## 規格變更通知

### BX 系列 I/O 端子台

茲因 BX 系列 I/O 端子台的部分規格有所變更，特此通知。

Current: IDEC's JE1	New: OKI Electric Cable's FL*

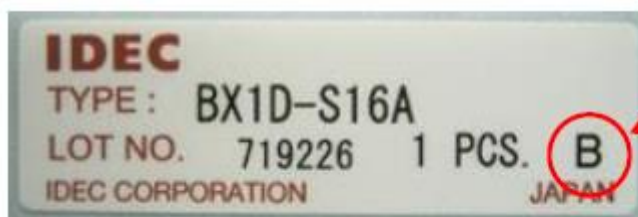
連接器由 IDEC 製 JE1※變更為沖電線(OKI Electric Cable)製 FL※。  
技術新聞之編號 T-2019003 所公告的規格變更將不實施。

- (1) 關於變更後的連接器的詳細規格，請至沖電線(OKI Electric Cable)網頁確認。
- (2) 因鎖定/彈出的結構與現行品不同，因此變更後產品在插入或拆卸時的操作手感也會現行品略有不同。
- (3) 變更前後製品在構造上是可以混合使用的，但是還是請顧客先確認動作後再使用。
